CONTESTACIÓN A CONSULTAS DE LA LICITACIÓN 6011900046 – SUMINISTRO PARA LA RESTRUCTURACIÓN DE SAIs DEL TICS DE PUERTA DEL SUR

Esquema eléctrico de situación final (plano 2/2)

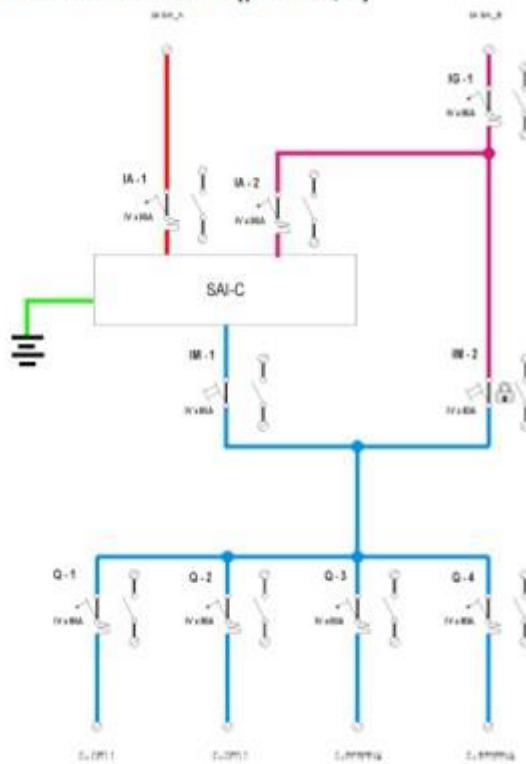
En relación a la presente licitación, me gustaría aclaración sobre el apartado del cuadro unifilar, en la licitación no se menciona ningún SAI C ¿puede ser el STS?

- Efectivamente, un SAI ya contiene en sí mismo un STS, por tanto, el SAI C reflejado en el plano de la página 11 del PPT realiza la función de STS. Se puede ofertar un STS y también un SAI (puesto que tiene la función de STS), en el plano se ha nombrado como SAI C, pero, en realidad en el pliego se exige un STS, no necesariamente un SAI. Si la oferta es

un STS, del unifilar sobrarían esas pequeñas baterías y el nombre de SAI habría que sustituirlo por STS.

- En este sentido, hay que considerar que se podría haber dibujado en el plano de la página 11 del PPT tanto un SAI como un STS. Sin embargo, en el plano de la página 8 del PPT está nombrado como STS.

ESTADO FINAL

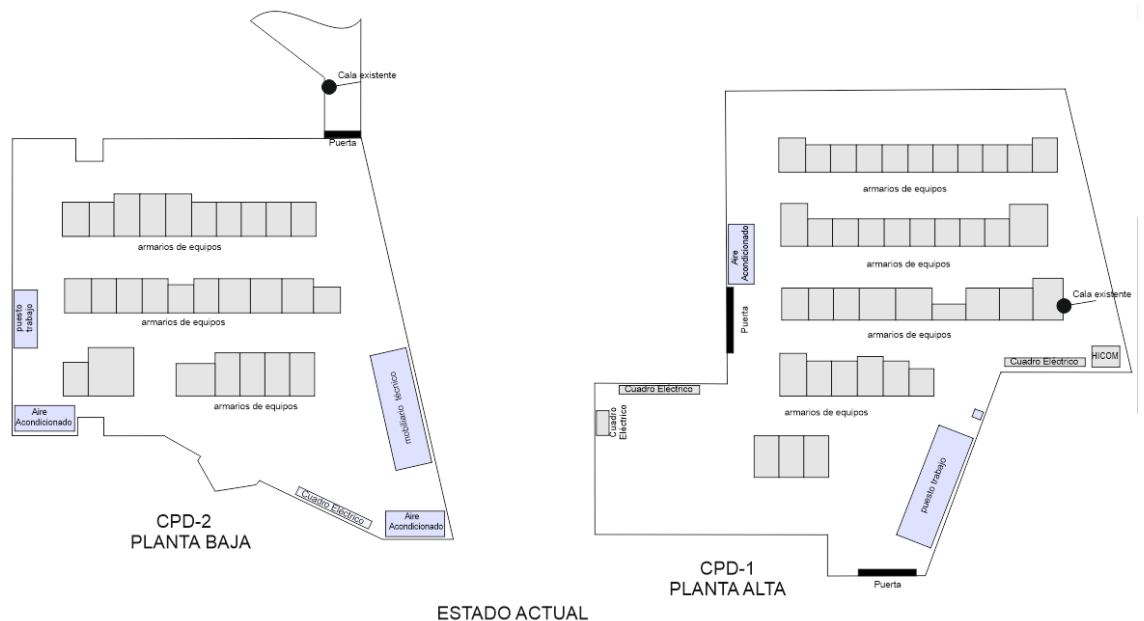
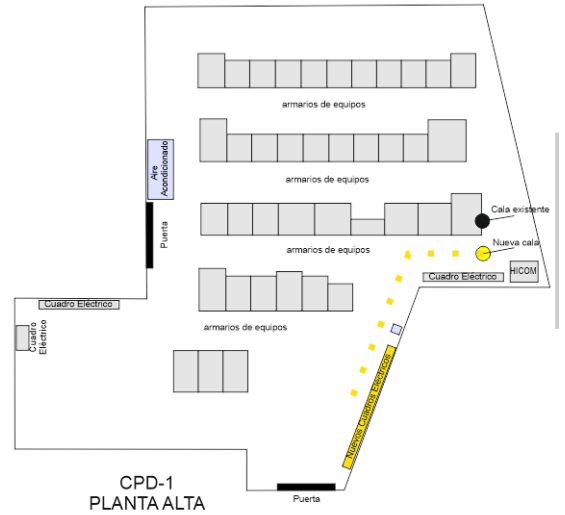
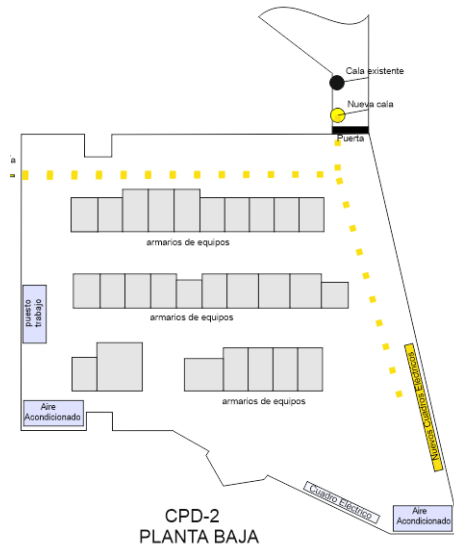
En relación a la presente licitación, me gustaría aclaración sobre los nuevos cuadros eléctricos, en particular:

- Cuadros de alimentación de SAI A
 - CPD-1 (Planta Alta) del que es necesario esquema unifilar
 - CPD-2 (Planta Baja) del que es necesario el esquema unifilar
- Cuadros de alimentación de SAI B
 - CPD-1 (Planta Alta) del que es necesario esquema unifilar
 - CPD-2 (Planta Baja) del que es necesario esquema unifilar

- Cuadros de alimentación de STS C
 - CPD-1 (Planta Alta) del que es necesario esquema unifilar
 - CPD-2 (Planta Baja) del que es necesario esquema unifilar
- Acometidas entre cada cuadro y Sala de Energía de los que se desconoce distancia

- La sala de energía y el CPD-2 (de la planta baja) están separados por un pasillo intermedio de 3 metros de ancho.
- El CPD-1 (de la planta alta) y el CPD-2 (de la planta baja) están uno sobre otro y hay un calo que sirve de paso entre CPDs
- Distancias de interés (recorridos de cableados):
 - Ubicación de cuadro de maniobras – Ubicación de nuevos cuadros de CPD-1(de la planta alta) es de 40 metros
 - Ubicación de cuadro de maniobras – Ubicación de nuevos cuadros de CPD-2(de la planta baja) es de 25 metros

En los siguientes planos se indican ubicaciones y recorridos (recorridos de cableados): (adjunto fichero pdf de estos planos)
